Zeitschrift: Schweizerische Bauzeitung
Herausgeber: Verlags-AG der akademischen technischen Vereine
Band: 59/60 (1912)
Heft: 8

Wettbewerb für ein Schulgebäude in Arlesheim.

Auszug aus dem Gutachten des Preisgerichts.

I. Preis „Präludium“. Ansicht von der nördlichen Ecke gegen den Domplatz.

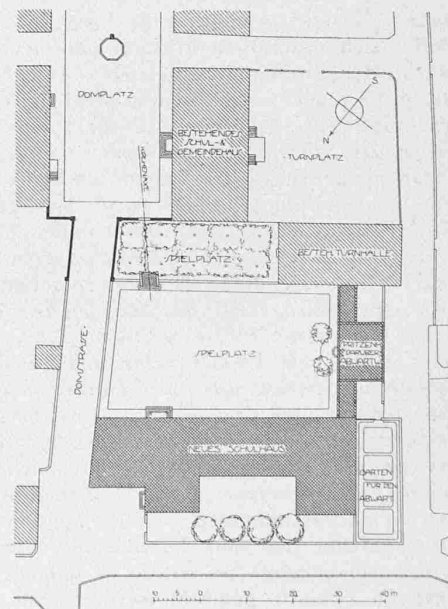
Nr. 29. „Präludium.“ Ueberzeugend klare und richtige Ausnutzung der Platzanlage mit zweckmässiger und knapper Grundrisslösung und guter Beleuchtung der Schulzimmer. Der Grünabschluss des Domplatzes unter Ergänzung der vorhandenen Linde wirkt in Verbindung mit der einfachen Mauereinfassung reizvoll und schafft mit dem zurückliegenden Schulhauskörper ein idyllisch abgeschlossenes Dorfbild. Der Abschluss des Spielplatzes nach Südwesten mit gedeckter Laube und Spritzenhaus, sowie die Anlage der Baumallee auf erhöhter Terrasse über dem Spielplatz sind glückliche Vorschläge, welche verdienen, bei der Ausführung berücksichtigt zu werden. Durch geringe Veränderung der Dimensionen der südwestlichen Flügelbauten könnten die dort plazierten Schulsäle zweckentsprechender möbliert werden.
